Mission régionale d'autorité environnementale

**AVIS DÉLIBÉRÉ SUR LE
RENOUVELLEMENT DE LA CARRIÈRE « LE PETIT BETZ »
SOCIÉTÉ CAMPBON
À QUILLY (44)**

n° PDL-2020-4583

Figure 1: emprise schématique future des différentes activités (source : étude d'impact page 24)

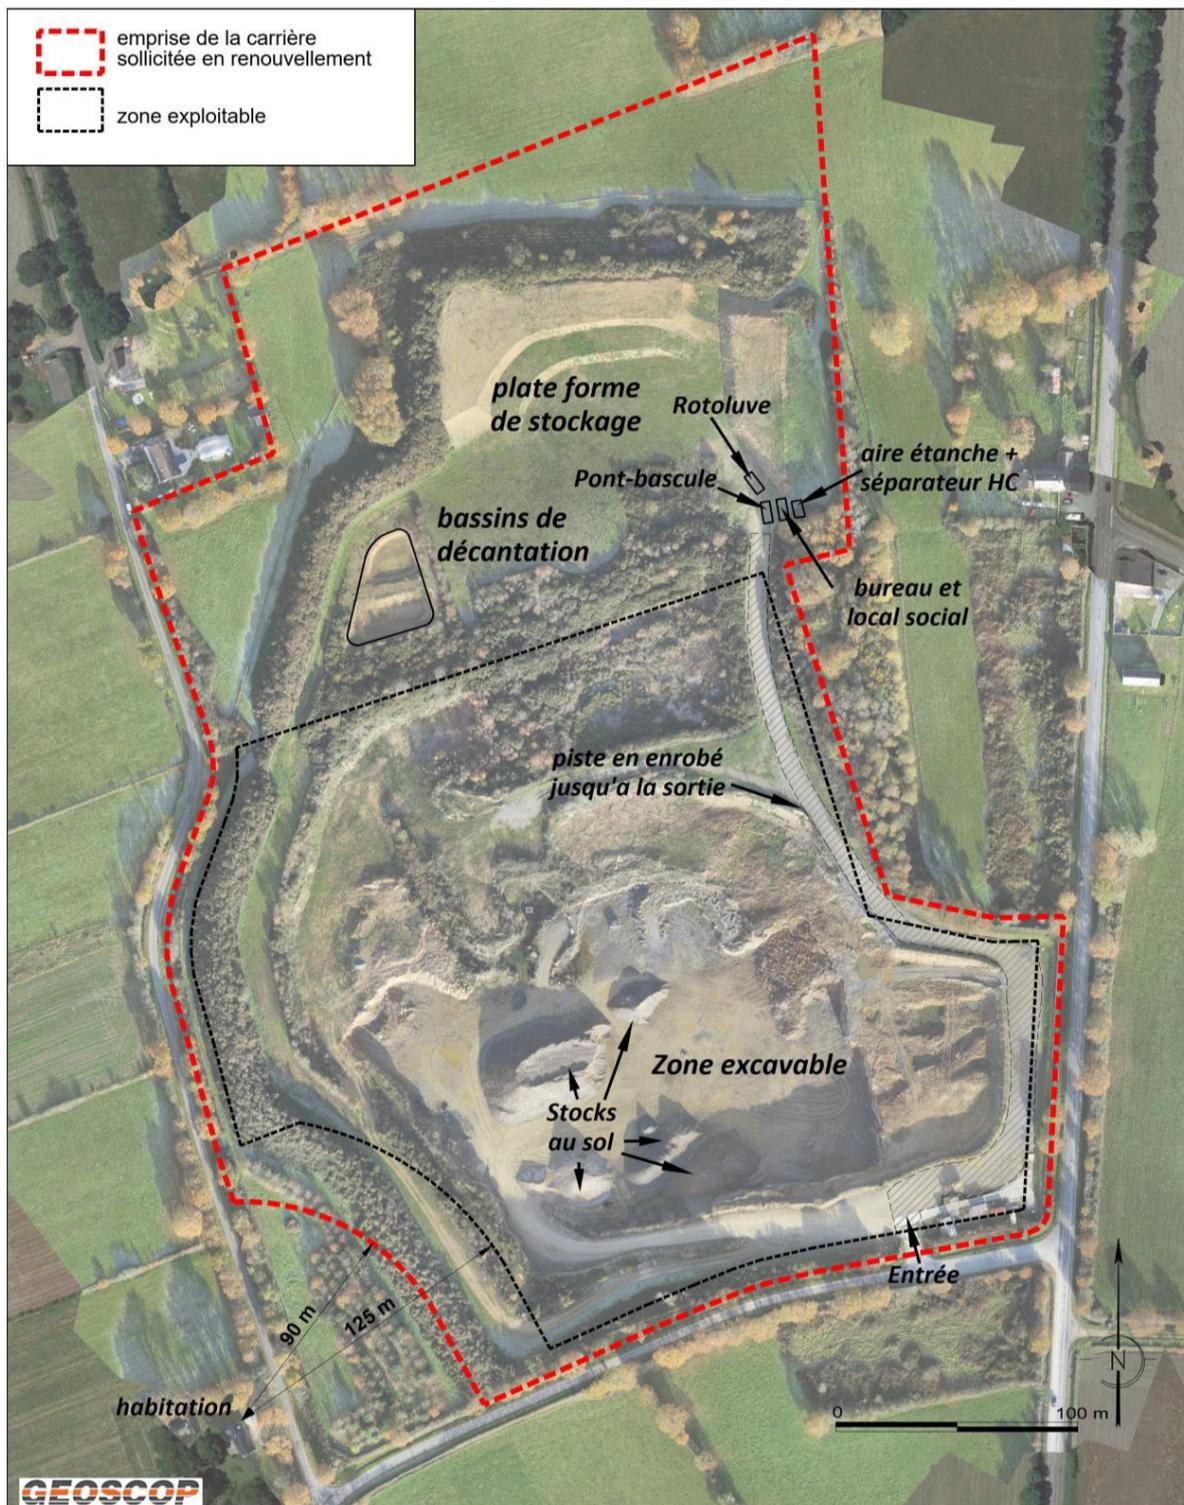
Enfin, la zone exploitable devrait exclure la bande végétalisée située à l'ouest, puisque l'exploitant prévoit de la préserver contrairement aux indications de la figure page 24 de l'étude d'impact et reprise dans le présent avis.
